Onderwerp:
Second opinion, Post Rotterdam

Ondergetekende ontving op 13 juli van de Heer Oosterbaan van Drees & Sommer opdracht om een geotechnische beoordeling uit te voeren voor de geplande Hoogbouw Post Rotterdam. In voorliggend memo wordt een eerste reactie gegeven op de stukken die per "link" op 13 juli werden toegestuurd. Deze memo gaat in op de belangrijkste aspecten van de geotechnische rapportage nr. 30613-R001-RBR, dd 29 juni 2018 van GeoBest.

Onderwerp:
Second opinion (2), Post Rotterdam

Onderwerp:
Second opinion, (3), Hoogbouw post Rotterdam

Figuur 1 Samengesteld last-zakkingsdiagram

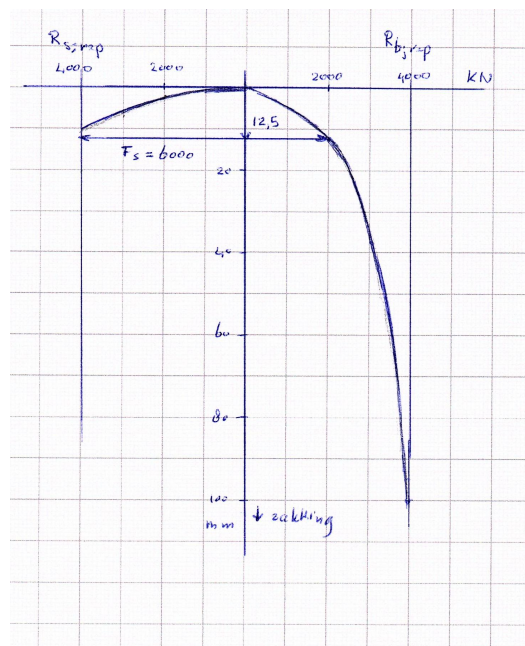
Uit het gecombineerde last-zakkingsdiagram op basis van de representatieve draagkracht, in figuur 1 blijkt dat bij een belasting gelijk aan 6000 kN het schachtdraagvermogen (onder NAP - 48m) volledig wordt gemobiliseerd en ca 2000 kN aan puntdraagvermogen. Hierbij hoort een zakking gelijk aan 12,5 mm. Dit betekent dat bij een zakking van 10 a 15 mm in de tweede zandlaag voldoende draagvermogen wordt gemobiliseerd om de permanente belasting te dragen. Omdat er dan geen belasting meer behoeft te worden afgedragen in de eerste zandlaag is er dus geen verdere samendrukking meer van de kleilagen van Kedichem en is 10 a 15 mm de zakking van de paal in de tweede zandlaag.
